Campus Signau Projektüberarbeitung Bauprojekt

Schlussbericht zum Workshopverfahren Anerkanntes qualitätssicherndes Verfahren nach Art. 99a BauV

16. Februar 2024

Abbildung 8 Fassaden Ansicht Nord/Süd (Stand: Richtprojekt Januar 2024)

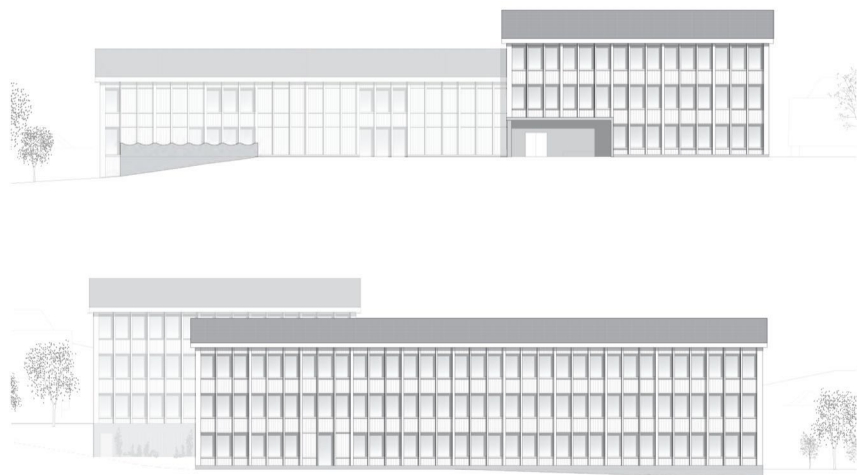
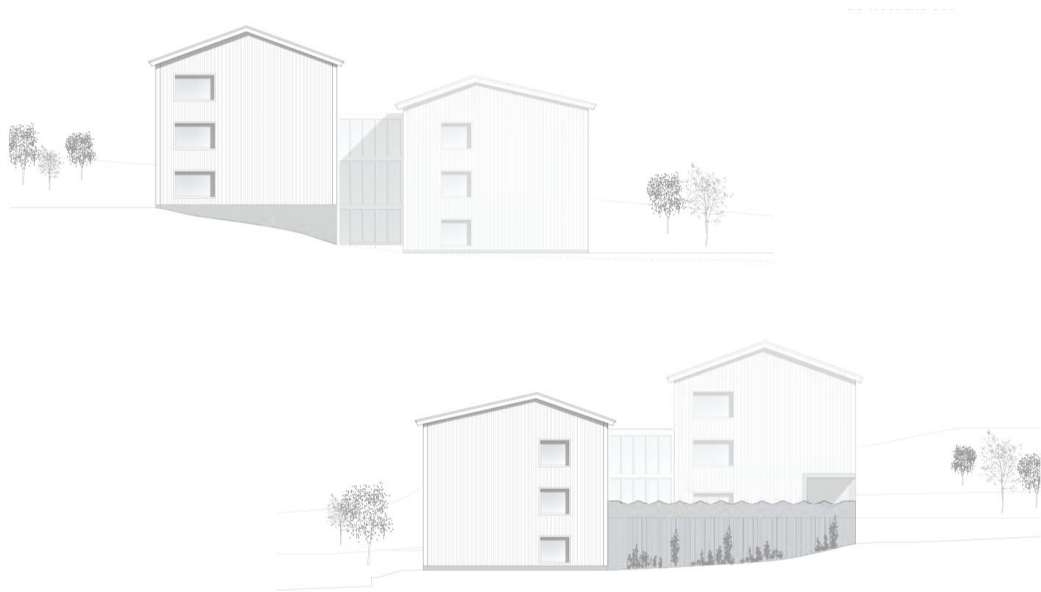
Die vorgeschlagene strukturierte Holzfassade der beiden Hauptbaukörper mit dem regelmässigen Raster wirkt unaufgeregt. In der Weiterentwicklung ist das Verhältnis der vertikal – und horizontalen Strukturierung zu überprüfen und die Materialisierung der Füllungen zu konkretisieren.

- Die Ausgestaltung und Materialisierung der Fassaden ist stufengerecht weiterzuentwickeln, insbesondere in folgenden Themen:
 - Holzfassaden der Hauptbaukörper: Überprüfen Verhältnis der vertikal – und horizontalen Strukturierung und Konkretisierung der Materialisierung der Füllungen.
 - Ankunftsgebäude: Definieren der Materialisierung des bereichsweise geschosshohen Sockels des Ankunftsgebäudes. Der grosse, gedeckte Vorbereich zum Hauseingang in Beton wirkt noch nicht einladend und soll betreffend Detaillierung und Proportion stimmiger werden.
- Ausgestaltung und Materialisierung der Freiräume sind stufengerecht weiterzuentwickeln. Zur Anbindung und räumlichen Integration der Campusgebäude an die bestehenden Schulanlage ist im Bereich der Parkplätze an der Schulhausstrasse das Freiraumkonzept zu überarbeiten.

Abbildung 13 Variantenstudien Dachformen (WS 1)

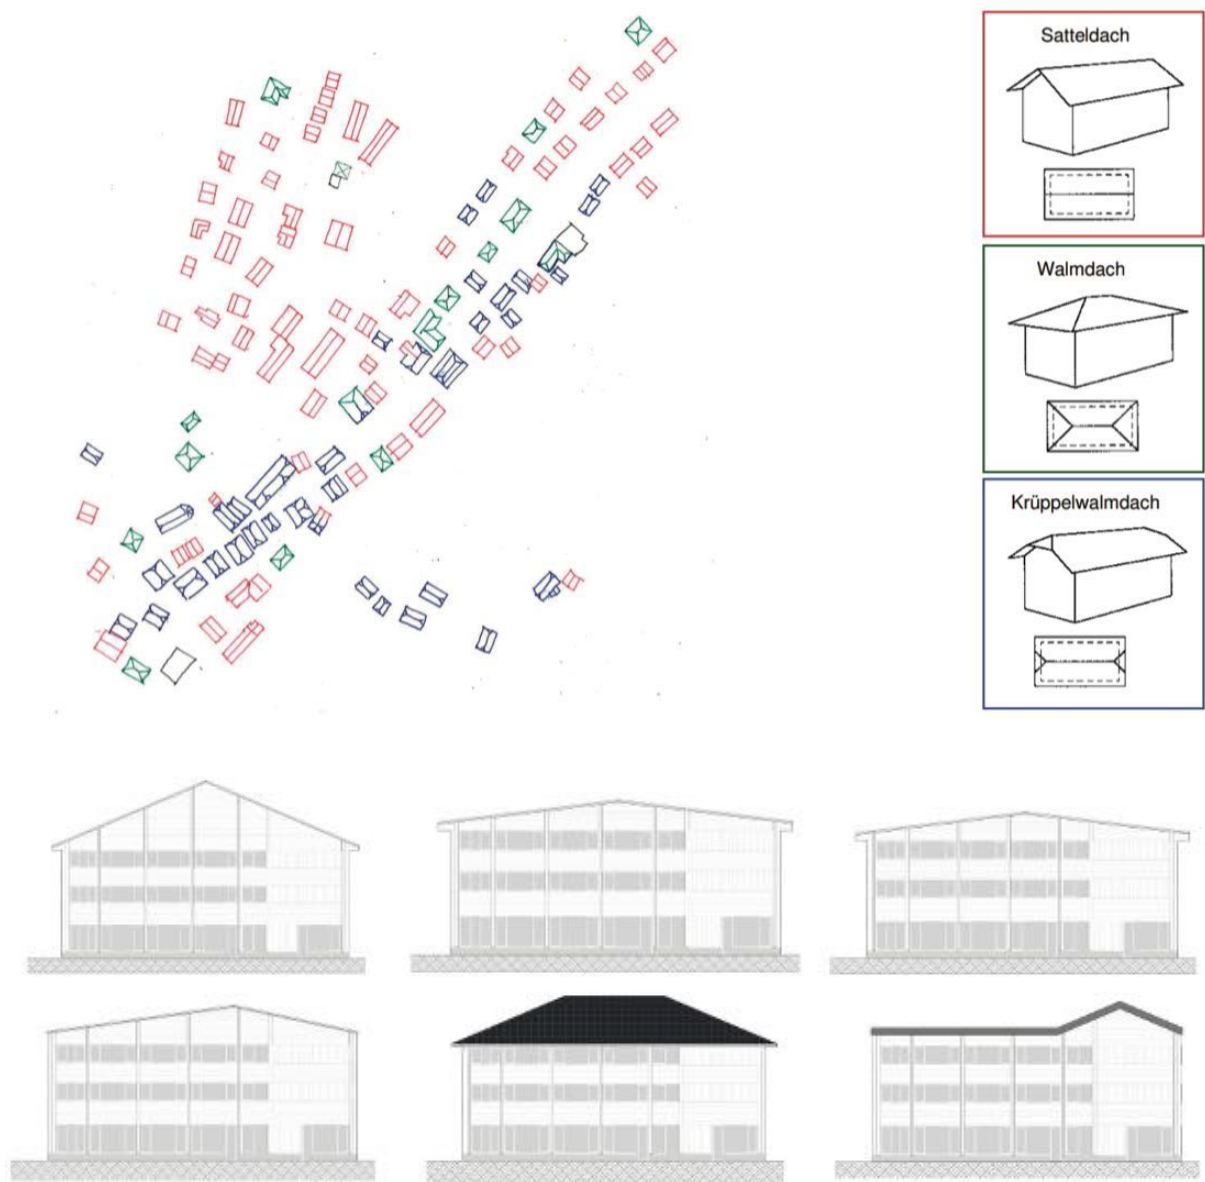
Ausgehend von der Ortsanalyse wurden die Variantenstudien zur Dachgestaltung präsentiert. Die Vor- und Nachteile der Variante wurden dargelegt und eine Bestvariante aus Sicht Bearbeitungsteam empfohlen. Es wurde zahlreiche Dachformen geprüft und festgestellt:

- Im Dorf sind mehrheitlich Satteldächer zu finden. Weiter gibt es Walmdächer sowie Krüppelwalmdächer entlang der Hauptstrasse.
- In den Bestimmungen der ZöN wird die Dachform nicht geregelt.
- Auf ein Vordach soll im Hinblick auf die Kompaktheit des Volumens verzichtet werden.
- Nach Prüfung der verschiedenen Dachformen ist das Bearbeitungsteam der Meinung, dass das Flachdach stets die Bestvariante darstellt. Die anderen Dachformen vergrössern das Volumen zusätzlich.

Der Workshop 1 zeigte, dass die Dachgestaltung nicht losgelöst von Volumen und Gestaltung der Baukörper sowie des Nutzungskonzepts betrachtet werden kann, sondern ein daraus resultierendes Merkmal ist. Die Auseinandersetzung des Teams mit den unterschiedlichen Dachformen auf Basis der vorgeschlagenen Winkelbaute dokumentiert dies. Die Winkelbaute (L-Form) ist jedoch im Kontext eines Schrägdachs ungeeignet. Auch sind Volumen und Form des Baukörpers im Kontext des dörflichen Umfelds von Signau zu städtisch und damit ortsuntypisch. Es wird empfohlen, das mächtige Volumen in Teilbaukörper mit Haupt- und Nebenbauten aufzulösen und besser auf die Aussenraumsituation abzustimmen. Diese muss insgesamt vereinfacht werden. Mit dem komplizierten und aufwändigen Wegnetz mit Rampen und Treppen werden Zugang und Adressbildung geschwächt und wertvolle Aussenraumflächen für Kindergarten und Tagesschule beansprucht.

1. Überprüfung des grossen und kompakten Volumens hinsichtlich
 - Auflösung des Volumens in Teilbaukörper mit Schaffung von Haupt- und Nebenbauten
 - Vermeidung einer Winkelbaute
 - Hauptadressierung der Schulanlage und der Turnhalle auf der „oberen“ Ebene.
 - Prüfen einer geringfügigen Absenkung der Turnhalle zwecks Optimierung der Aussenraumgestaltung.
2. Entwicklung der Dachform(en) auf Basis von Volumetrie und Ausgestaltung der Baukörper
3. Überprüfung und Vereinfachung des Aussenraums unter Einbezug des Landschaftsarchitekten
 - Überprüfung und Verbesserung Adressierung und Zugangssituation
 - Optimierung der Aussenflächen für Kindergarten, Tagesschule
 - Abstimmung Topografie/Terrainverlauf mit Pausenplatz auf dem Hallendach sowie im Übergangsbereich Parkplätze / Hallenvorland

Abbildung 18 Ankunftsgebäude mit Mitteltreppe

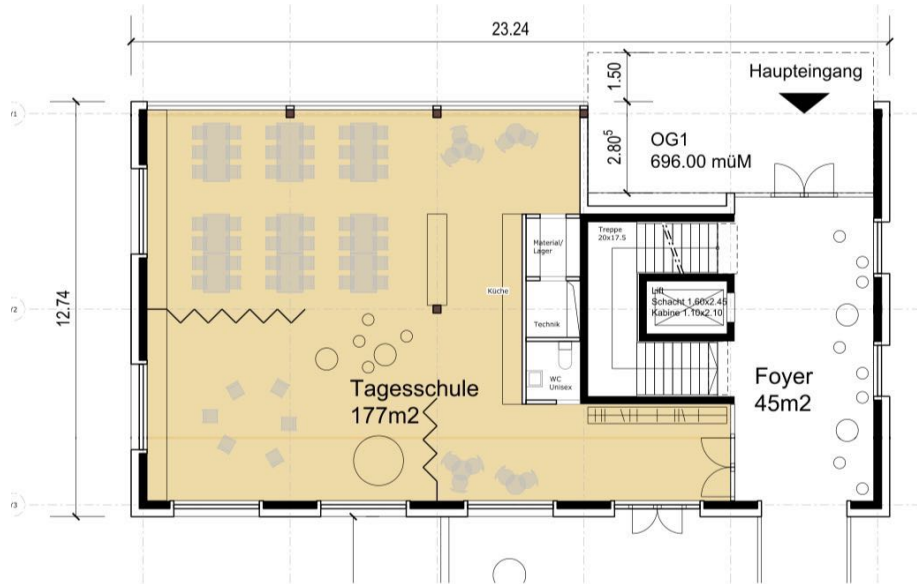
Der Gebäudezugang wurde grosszügiger gestaltet und ein grosses Foyer sowie eine Mitteltreppe vorgesehen. Die Anordnung der Treppenanlage im Verbindungstrakt wurde aufgrund der Organisation der restlichen Geschosse und der Auswirkungen auf die Ausgestaltung des Verbindungstrakt nicht weiterverfolgt. Dieser müsste massiver werden, wovon abgesehen wird. Aufgrund der Mitteltreppe und der ungeeigneten Anschlüsse an Turnhalle und Hallendach funktioniert der Höhenversatz nicht und wurde nicht

weiterverfolgt. Die Arkade wurde durch ein Vordach ersetzt. Die Grösse des Eingangsbereichs sowie des gedeckten Bereichs erscheinen jedoch im Hinblick auf die Schülerzahl eher knapp. Sie sind hinsichtlich Dimensionierung nochmals zu überprüfen.

Abbildung 20 Fassadenkonzept im U-Prinzip und Fassadenstruktur und -gestaltung Klassenrakt

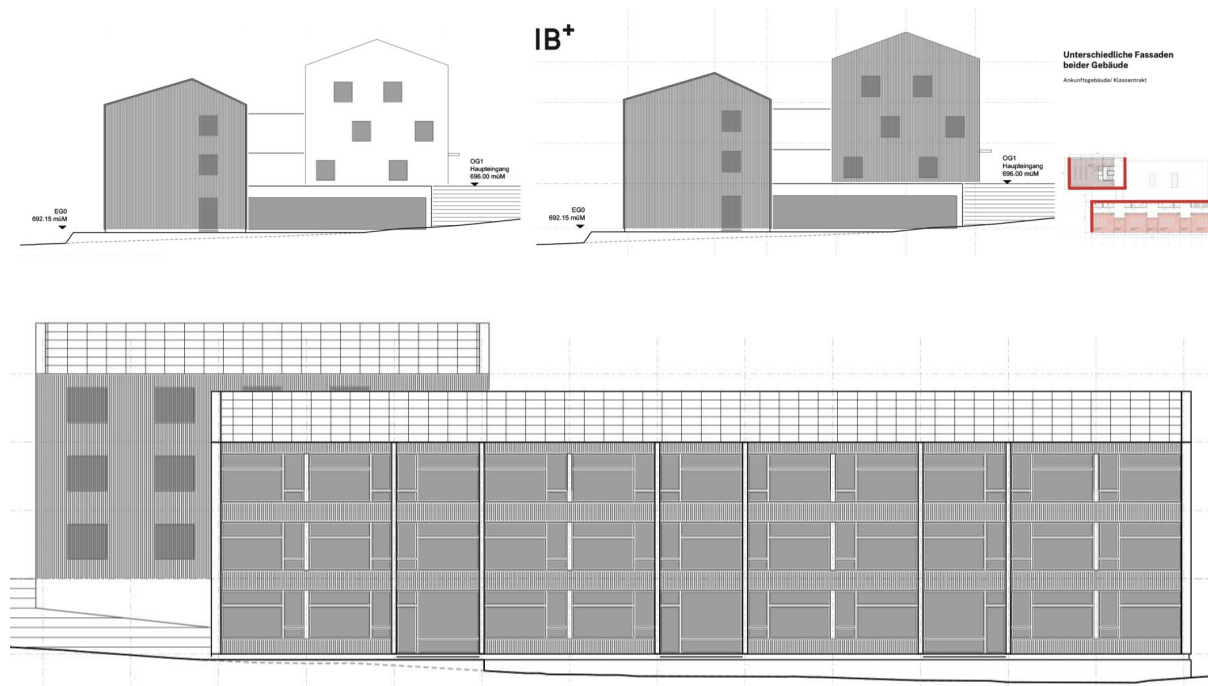
Das Bearbeitungsteam schlägt vor, die Fassaden gegen aussen offen und gegen innen zueinander geschlossen zu gestalten (U-Prinzip). Die Materialisierung der Baukörper ist gleich. Für den Klassentrakt ist vorgesehen, das Stützraster nach aussen zu spiegeln und so dem langen Baukörper eine Strukturierung zu geben. Weiter werden Öffnungsflügel als Drehflügel und

Kippflügel und Ausgänge aus den Gruppenräume vorgesehen (Konflikt mit Parkplätzen).

Die Arbeitssitzung 2 zeigte, dass Detaillierungsgrad und Bearbeitungstiefe der Fassaden (Strukturen/Gestaltung/Ausdruck) unter den Anforderungen liegen, welche im Baugesuch beigebracht werden müssen. Die Fassadenthematik ist zwingend zu vertiefen und bis zum Workshop 3 prioritär zu behandeln.

Abbildung 24 Vorschlag Reorganisation der Kindergärten

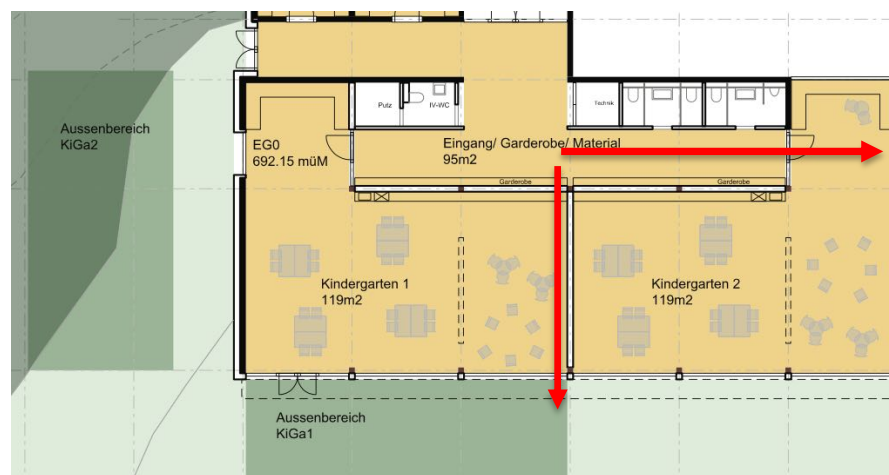
Die Sichtverbindung der Kindergärten zu den entsprechenden Aussenbereichen ist zwingend zu erreichen. Der Zugang in die entsprechenden Aussenbereiche ist zentral für beide Kindergärten auszubilden. Eventuell lohnt sich auch eine Reorganisation der Nasszellen. Es wird empfohlen, die innere Organisation der Kindergärten neu zu denken. Das Gebäudeinnere wird sich auch in der Fassade widerspiegeln. Die Quantität der Fläche soll dabei erhalten bleiben.

Abbildung 26 Vorschlag Gestaltung Fassadenöffnungen und Zwischengänge

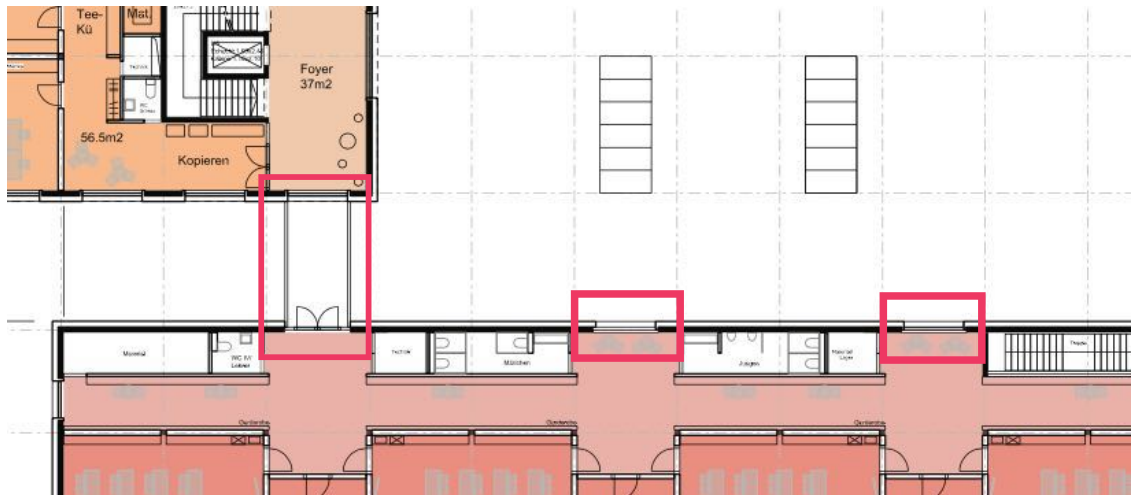
Die Arbeitssitzung 3 zeigt erneut, dass die Sinnhaftigkeit des U-Konzepts vom Fachgremium kritisch beurteilt wird. Insbesondere für das Ankunftsgebäude funktioniert das Konzept nicht, da sich auf allen Geschossen ringsum

gleichwertige Räume befinden, welche Lichteinfall für eine angenehme Arbeitsatmosphäre benötigen. Weiter ist der Zwischenbau auf die innere Organisation abzustimmen und muss daher etwas breiter ausfallen. Auch die Fassadenöffnungen auf allen Stockwerken in den Zwischengängen müssen grosszügiger gestaltet werden.
